Informe Consolidado de Solicitud de Aclaraciones, Rectificaciones y/o Ampliaciones a la Declaración de Impacto Ambiental del Proyecto "Parque Fotovoltaico Los Durmientes"

Nombre del Titular : Parque Fotovoltaico Los Durmientes SpA
Nombre del Representante Legal : Trinidad Bernardita Echeverría Ibieta
Dirección : Av. Apoquindo 4615 oficina 901

El presente Informe Consolidado de Solicitud de Aclaraciones, Rectificaciones o Ampliaciones a la Declaración de Impacto Ambiental del proyecto **"Parque Fotovoltaico Los Durmientes"**, contiene las observaciones generadas en virtud de la revisión de la DIA.

Figura N°1.Caminos de acceso al Proyecto.

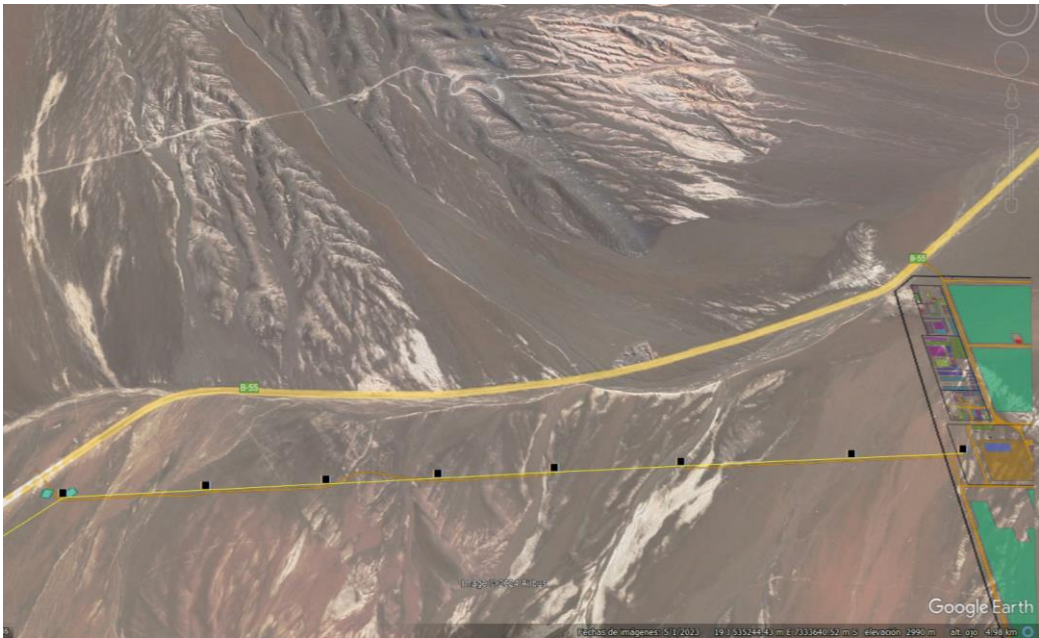
1.2. Respecto del acceso al Proyecto, se observan, al menos, dos intervenciones en la ruta B-55 (ver figura N°1 del presente Documento). Al respecto se solicita indicar sus coordenadas UTM (WGS84 H19) y kmz de ambos puntos de acceso.
